改善箇所説明図

不具合の内容

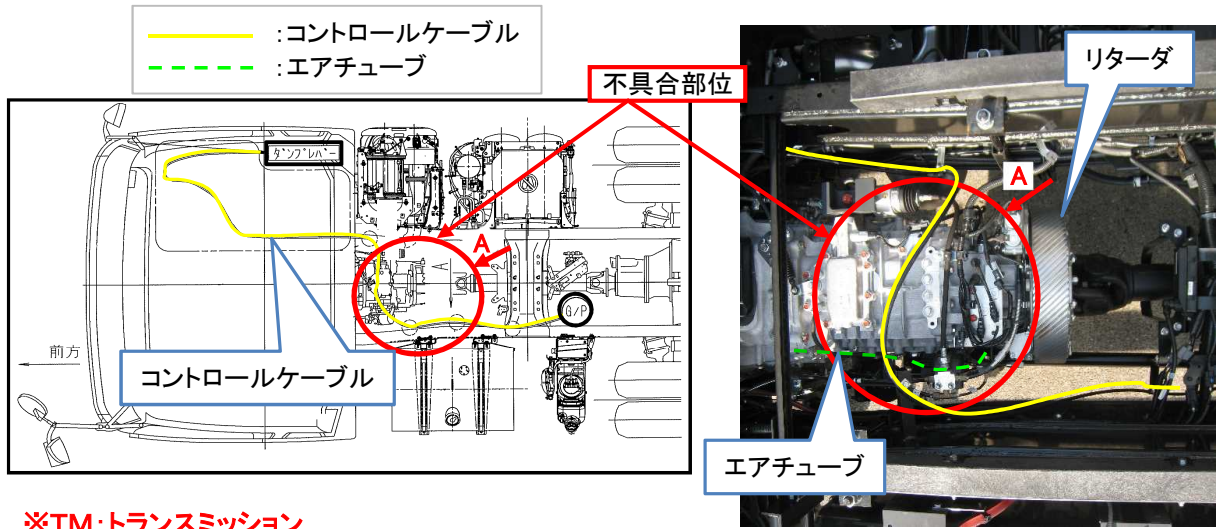
現状		改善内容	
A 矢 視	<p>・キャブバックT/M上コントロールケーブル固定状況①</p>	<p>・固定位置をT/M上からシャシフレーム側に変更する。</p>	
	<p>・キャブバックT/M上コントロールケーブル固定状況②</p>	<p>・シャシフレーム側でコントロールケーブルを固定クリップで固縛する。(リターダ無し車両と同様とする)</p>

大型ダンプ車において、ダンプ操作用コントロールケーブルの固定クリップの強度が不足しているため、トランスミッションの振動により固定クリップが破損することがある。そのため、コントロールケーブルがエアチューブに接触し、そのままの状態で使用すると、エアチューブが損傷して、最悪の場合、エアが漏れ、クラッチ・補助ブレーキ(リターダ)等の機能が失陥する。

- ・コントロールケーブル固定クリップを対策品に交換する。あわせてコントロールケーブルの配索方法を変更する。
- ・エアチューブおよびコントロールケーブルを点検し、損傷がある場合は新品に交換する。

改善実施済車両は、トランスミッションの固定クリップステーの有無にて識別する。
(改善実施済車両は、トランスミッション上に固定クリップステーが無い)
